改善箇所説明図①

(代表機種 WA380-6 の例)

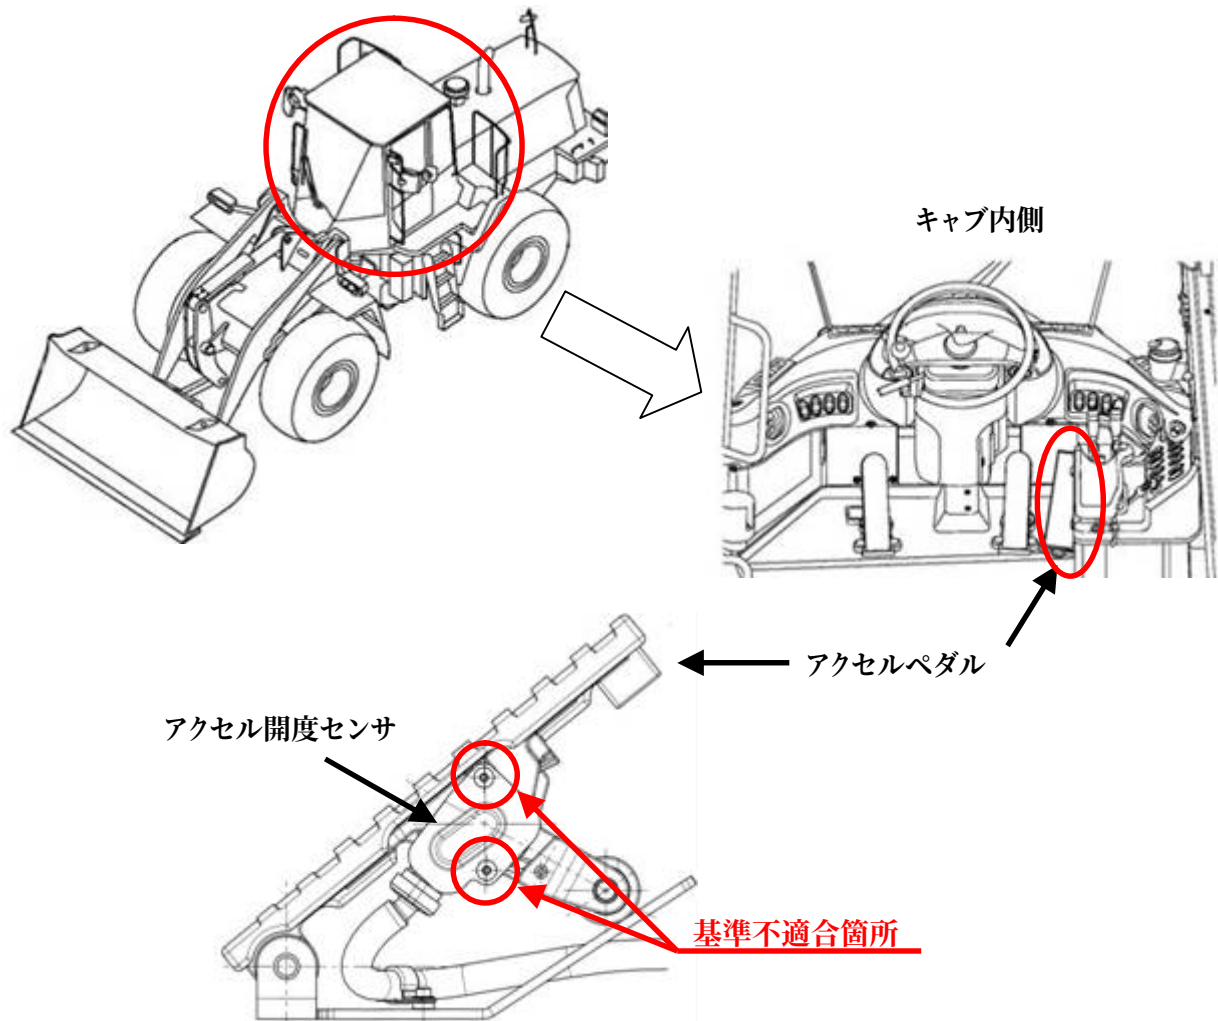
アクセルペダルに備えられているアクセル開度センサにおいて、取付けボルトの締付けトルクが不足しているものがあるため、そのままの状態で使用続けると当該センサが脱落し、最悪の場合、アクセルペダルを踏んでもエンジン回転が上がらなくなるおそれがある。

改善措置の内容: 全車両、アクセル開度センサ取付けボルトを正規トルクで締付ける。

識別: アクセル開度センサ部を白色ペイントで塗布する。
